TRANS/WP.29/GRE/2002/4
24 janvier 2002

Forum mondial de l'harmonisation des Règlements
concernant les véhicules (WP.29)

PROPOSITION DU PROJET D'AMENDEMENTS (COMPRÉMENT 2 À LA SÉRIE 02)
AU RÈGLEMENT N^o 10

Communication de l'expert du Japon

Figure 1: Exemple de caractéristiques de sensibilité des antennes FM d'autoradio en fonction des fréquences

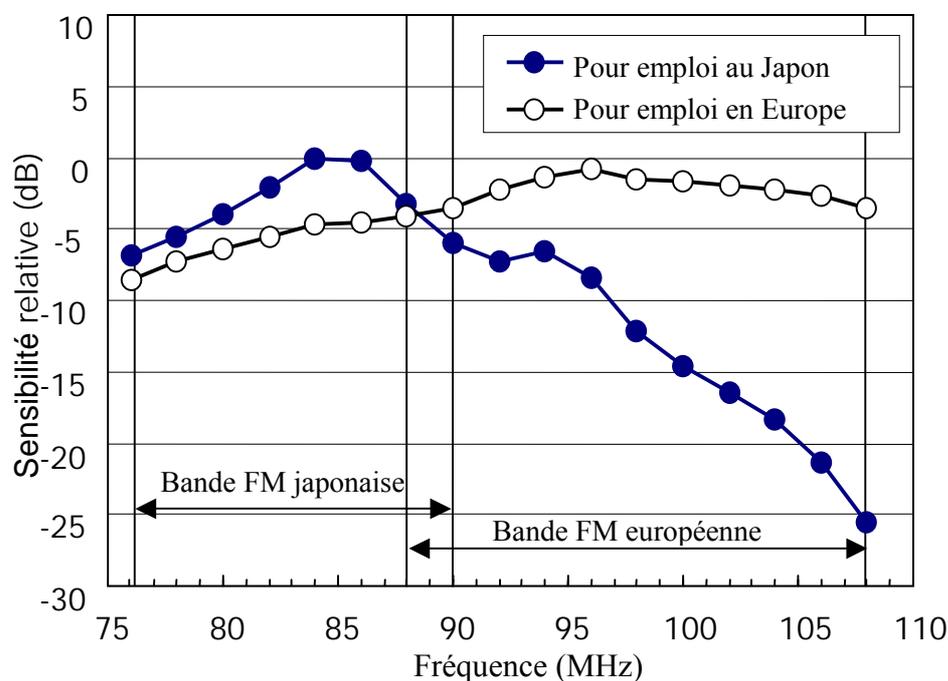
Au Japon, la bande FM normalisée va de 76 à 90 MHz (et non de 88 à 108 MHz) et la sensibilité de certaines antennes d'autoradio FM destinées à être utilisées au Japon peut être réduite dans la gamme de fréquences allant de 88 à 108 MHz.

La figure 1 présente un exemple des caractéristiques de sensibilité des antennes destinées à être utilisées au Japon d'une part, en Europe d'autre part. Il en ressort qu'il ne serait pas techniquement approprié d'effectuer des mesures dans la bande de fréquences allant de 88 à 108 MHz sur des véhicules équipés d'antennes destinées à être utilisées au Japon.

Le Japon propose donc d'ajouter la bande de fréquences FM japonaise (76 à 90 MHz) pour la procédure initiale par étapes de mesure des perturbations électromagnétiques en bande étroite. Ceci facilitera la reconnaissance réciproque des homologations de type non seulement entre les pays européens mais aussi entre d'autres parties contractantes, où les bandes de fréquences FM type diffèrent de celles utilisées en Europe (88 à 108 MHz).

Figure 2: Répartition des différences entre la méthode 10 m/3 m et la méthode initiale par étapes

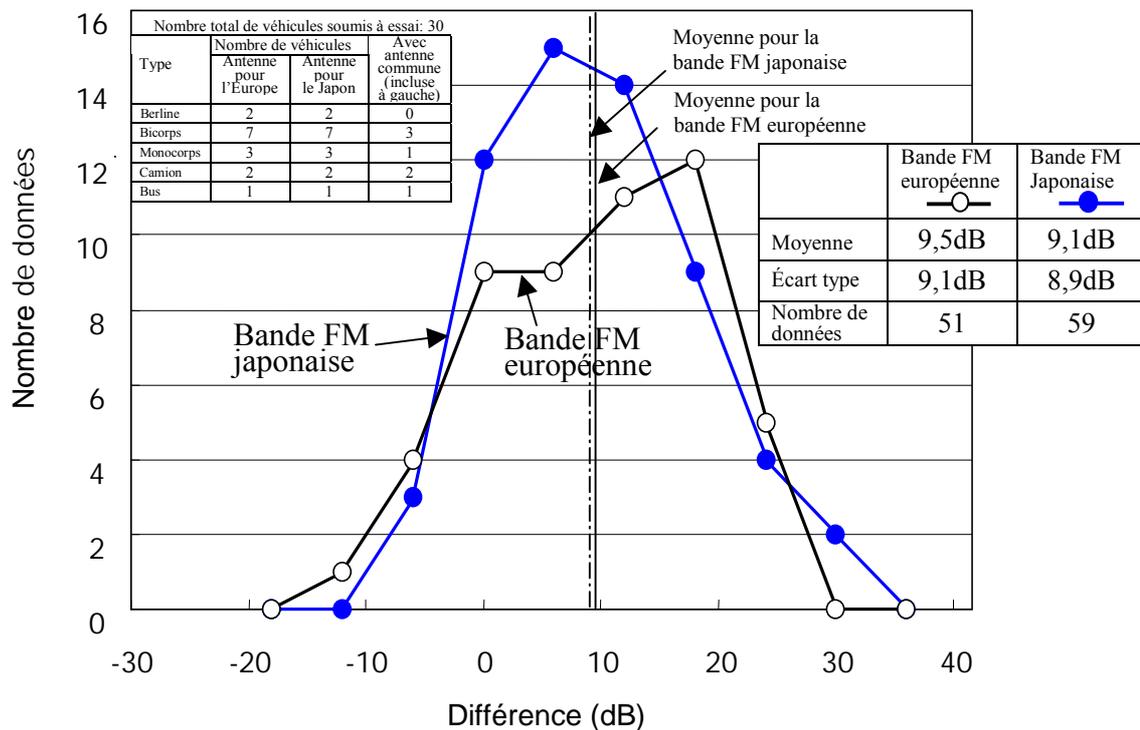
La figure 2 présente:

- 1) Une comparaison des résultats des mesures effectuées avec la méthode 10 m/3 m et une méthode initiale par étapes pour la bande FM européenne sur des véhicules équipés d'antennes FM pour l'Europe;
- 2) Une comparaison des résultats des mesures effectuées avec la méthode 10 m/3 m et une méthode initiale par étapes pour la bande FM japonaise sur des véhicules équipés d'antennes FM pour le Japon.

Les données correspondent aux différences entre les marges à partir de chaque niveau limite.

La répartition, la valeur moyenne et l'écart type pour les différences sur 30 véhicules au total montrent que les corrélations entre la méthode 10 m/3 m et la méthode initiale par étapes tant pour la bande FM européenne que pour la bande FM japonaise sont quasiment équivalentes.
